**Forum mondial de l'harmonisation
des Règlements concernant les véhicules**

Groupe de travail de la sécurité passive

Règlement technique mondial n° 9 (Sécurité des piétons)– **Phase 2 du Règlement technique mondial****Projet d'amendement [2]****Communication du groupe de travail informel
du Règlement technique mondial n° 9***

Montage de mise en charge du genou pour l'essai d'homologation statique de la jambe d'essai souple (voir par. 8.1.1.5)

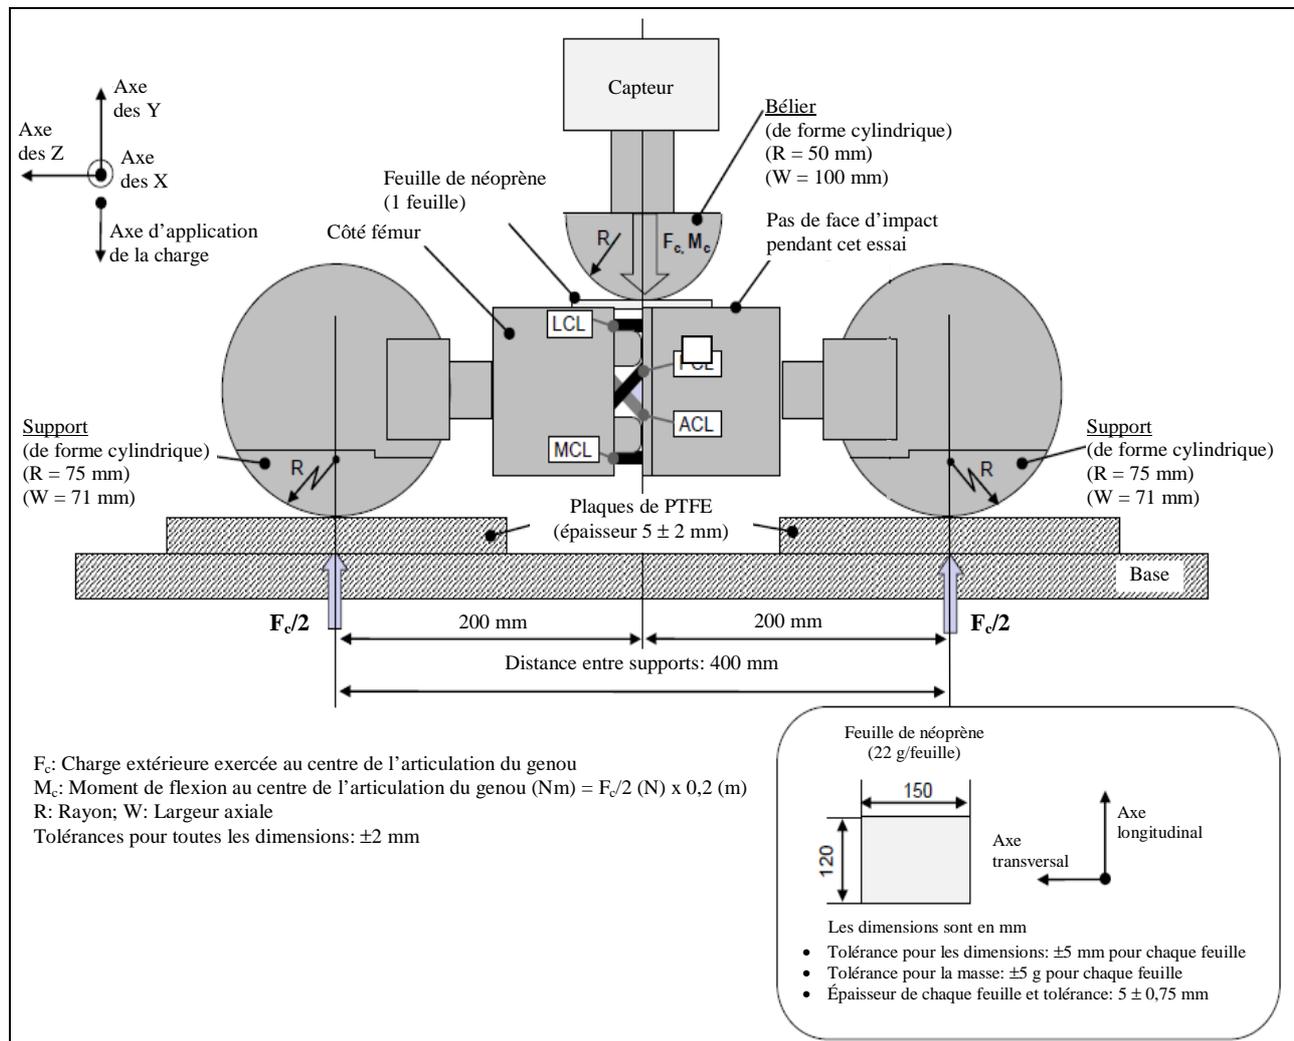
- 8.1.1.5 Les extrémités de l'articulation du genou doivent être posées de façon stable sur le châssis d'essai, comme représenté à la figure 26. L'axe des Y de l'élément de frappe doit être orienté parallèlement à l'axe de mise en charge avec une tolérance de $\pm 2^\circ$. Pour garantir la répétabilité des essais, des patins antifriction en polytétrafluoréthylène (PTFE) doivent être disposés sous les plateaux supports (voir fig. 26). Pour ne pas endommager l'élément de frappe, une feuille de mousse de néoprène doit être placée sous l'extrémité du vérin de mise en charge, et la face d'impact de l'articulation du genou décrite à la figure 13 est enlevée. La feuille de mousse de néoprène utilisée pour l'essai doit avoir les caractéristiques en compression prescrites à la figure 15.

Montage pour l'essai dynamique d'homologation de la jambe d'essai souple (essai au pendule) (voir par. 8.1.2.4)

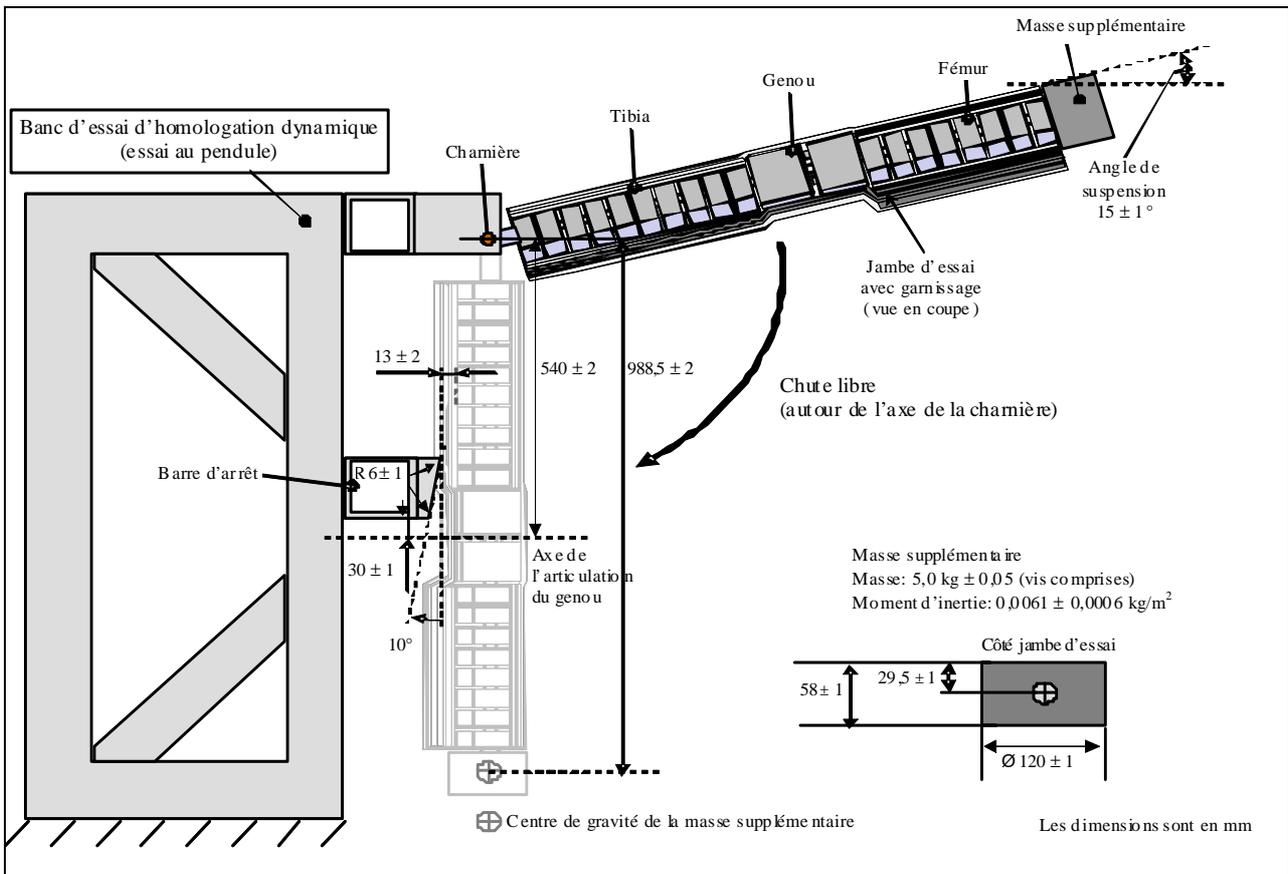
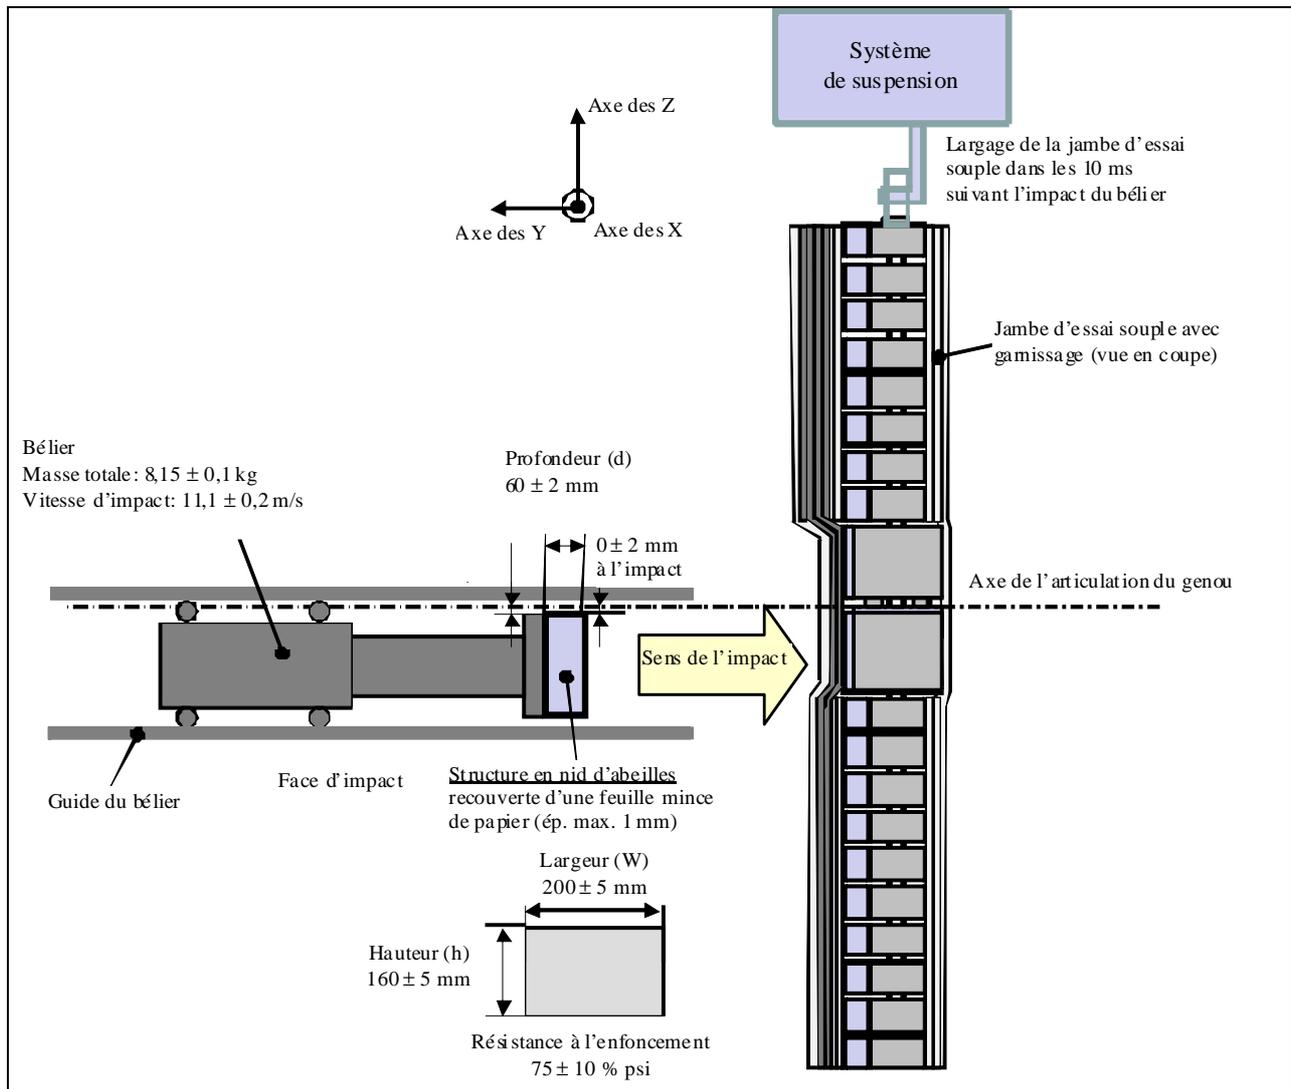
8.1.2.4.1 **La jambe d'essai souple, munie de son garnissage, doit être suspendue au banc d'essai d'homologation dynamique sous un angle de départ de $15 \pm 1^\circ$ vers le haut par rapport à l'horizontale, comme représenté à la figure 27. Elle doit être larguée depuis la position haute, et tomber en chute libre par rotation autour du pivot d'articulation du banc comme représenté à la figure 27.**

8.1.2.4.2 **Le centre de l'articulation du genou de la jambe d'essai doit être situé à 30 ± 1 mm au-dessous de l'arête inférieure de la barre d'arrêt, et la face d'impact du tibia sans garnissage doit être située à 13 ± 2 mm de l'arête supérieure avant de la barre d'arrêt lorsque la jambe d'essai est suspendue librement comme représenté à la figure 27.**
